(安威川) 台風 11 号による水位上昇と堆積土砂についての質問

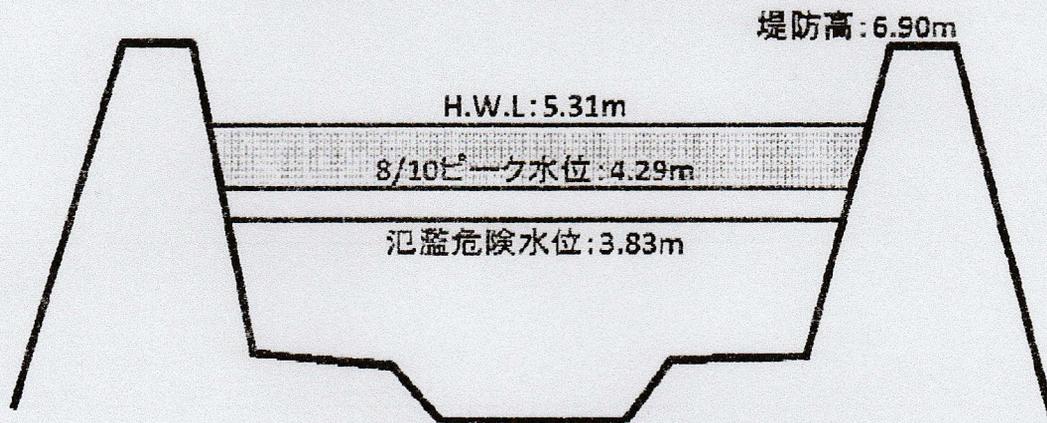
茨木土木事務所によれば、この時(8月9日、10日の台風11号)の安威川上流域(樫田・見山)の雨量は(資料1)のとおりですが、実は8月9日と10日の降雨の間に20時間ほどのほぼ無降雨の時間帯がありますので(資料2)、9日、10日それぞれの雨量としては(資料1)下段の「既往最大雨量」を大きく下回ります。この程度の雨量で氾濫危険水位を超えるようでは、今後の大雨で越水や破堤の危険もあることになりませんか。

8月10日、安威川の千歳橋付近のピーク水位(4.29m)は、氾濫危険水位(3.83m)を超えたものの、この地点における安全に洪水を流下させることのできる計画高水位(以下、「H.W.L.」という。)は、5.81mであり、まだ1m程度の余裕があります。

この氾濫危険水位は、安威川で流下能力の低い、JR東海道線橋梁付近などがH.W.L.に達する時の千歳橋の水位を設定しています。

しかし、8月10日のJR東海道線橋梁付近では、H.W.L.に達していませんでした。?!
